＜第1回設計変更の主な理由＞
(令和4年12月議会 議案第107号)

② 法面工・水路工変更展開図

＜第2回設計変更理由＞

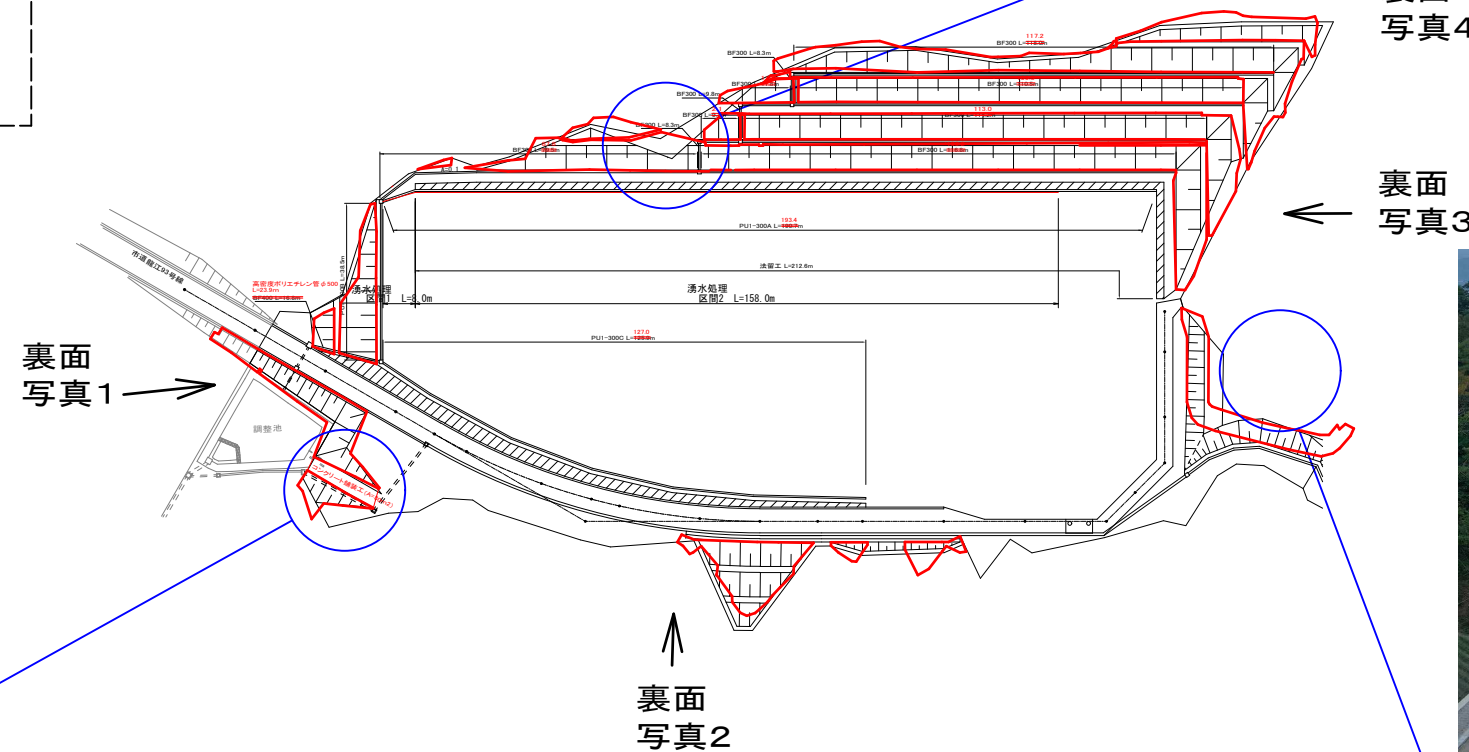
①、② 軟弱土砂の撤去及び復旧

① スtockした仕上げ材の運搬

①	土工	法面軟弱土砂の掘削及び復旧、造成地の表面仕上の土砂ストックの運搬等が増工(対象土砂V≒1,400m ³) (掘削土量 当初設計:V=41,400m ³ 最終:V=43,800m ³) (土砂運搬 V=14,850m ³ (フルト-サによる押土からトラック運搬に変更))	約310万円の増工
②	法面工	軟弱土砂撤去箇所の法面整形及び、現場精査による法面保護を実施(右上図面参照) 法面整形工A≒400m ² の増工 法面保護工(植生マットの設置)A≒600m ² の増工 (法面整形工 当初設計:A=6,780m ² 最終:7,130m ²) (法面保護工 当初設計:A=6,200m ² 最終:6,790m ²)	約320万円の増工
③	付帯工	既設ため池への自然環境保全対策工の増工 (繊維系かごマット設置によるビオトープ形態の整備及びサクラバハノキ、ユウスゲ等植物の移植) (最終変更にて増工)	約130万円の増工
④	舗装工	調整池維持管理道路のコンクリート舗装施工(A=80m ²) (碎石舗装からコンクリート舗装へ変更)	約110万円の増工
